VKPC 82667 / 85101

Bulletin Technique – Novembre 2012

Remplacement du kit SKF : VKPC 82667 par VKPC 85101

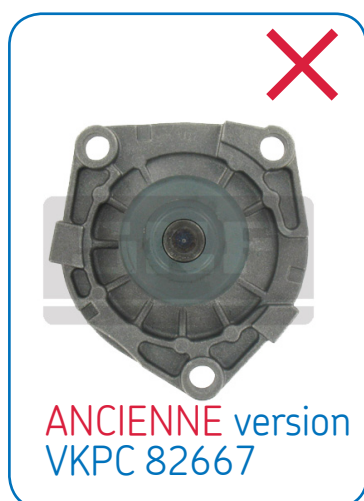
En ligne avec l'évolution des pompes à eau d'origine, le roulement utilisé dans la VKPC 82667 a évolué vers une version renforcée dans la VKPC 85101. Aujourd'hui, les constructeurs automobiles utilisent uniquement cette dernière version optimisée dans leurs kits.

Attention ! Les deux pompes à eau ont les mêmes dimensions et apparences mais ont des roulements différents. SKF recommande le montage de la nouvelle version.

Sept kits VKMC existants et utilisant la pompe à eau VKPC 82667 sont remplacés afin d'utiliser la nouvelle version : VKPC 85101.

Anciennes versions		Nouvelles versions
VKMC 02190	→	VKMC 02190-2
VKMC 02191	→	VKMC 02191-2
VKMC 02193	→	VKMC 02193-2
VKMC 02195	→	VKMC 02195-2
VKMC 02196	→	VKMC 02196-2
VKMC 02197	→	VKMC 02197-2
VKMC 02199	→	VKMC 02199-2
